「XG ステンワンタッチランナー」仕様変更のご案内

対象製品 : XG ステンワンタッチランナー (29T22)

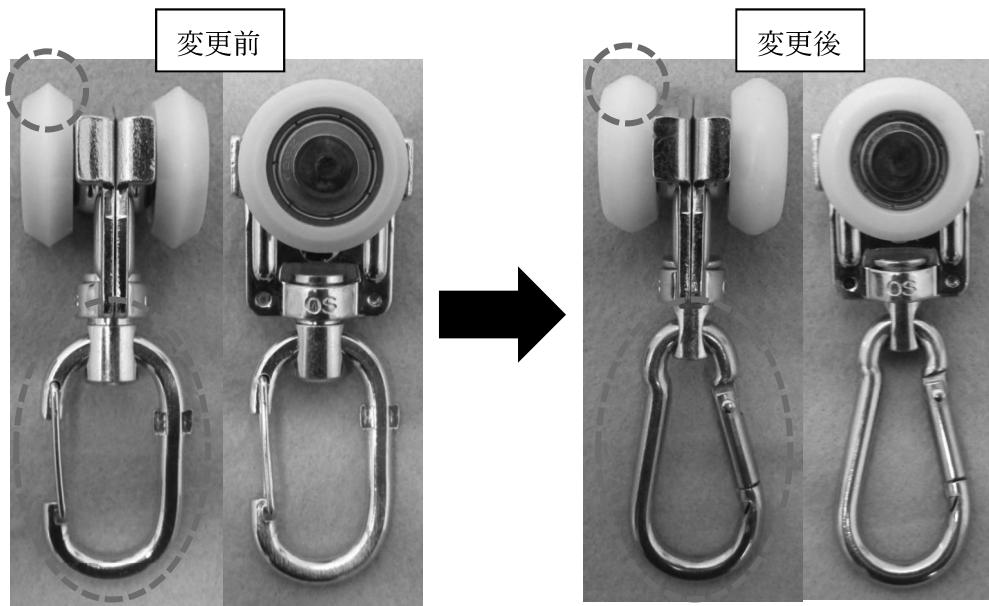
変更前	変更後
品番	29T22	29T22D
品名	XGステンワンタッチランナー	XGステンペアリング入ワンタッチランナード
フック	ワンタッチフック	ナス鎌
コロ形状	コロ先端 : R 0.3	コロ先端 : R 3
カン下寸法	53mm	56mm
